DACHGESCHOSS

TEKTUR EINLEGERWOHNUNG

22. 8. 74

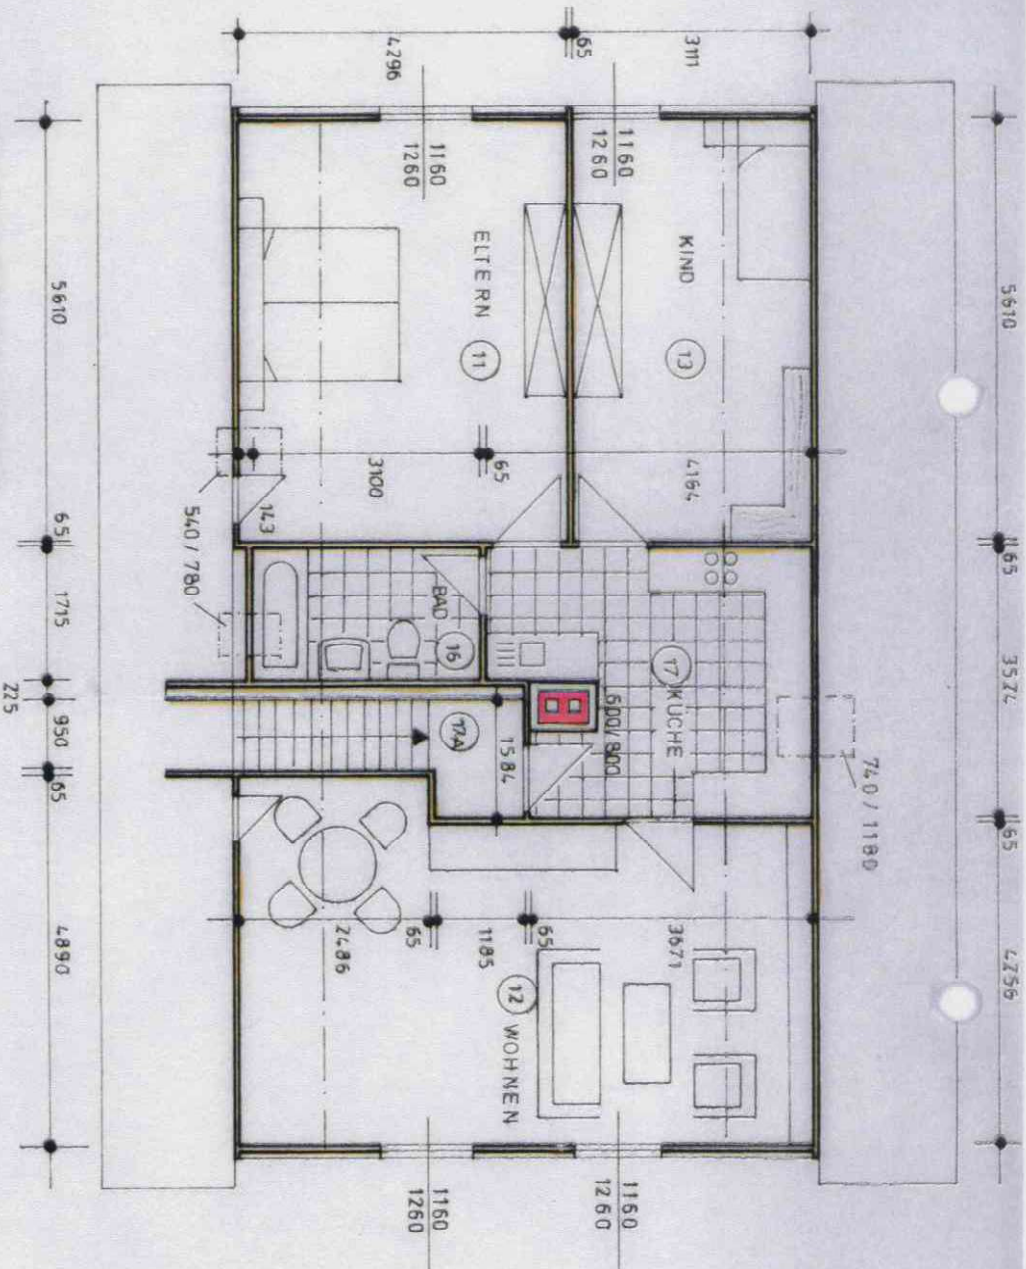
Die Bestimmungen der DIN 4106 über Wanddicken im Wohnungsbau (Art des Steinmaterials, Mörtelegruppe) sind bei der Ausführung zu beachten.

Bei der Ausführung der Entwässerungsanlagen sind die DIN 1986 über Grundstücksentwässerungsanlagen zu beachten.
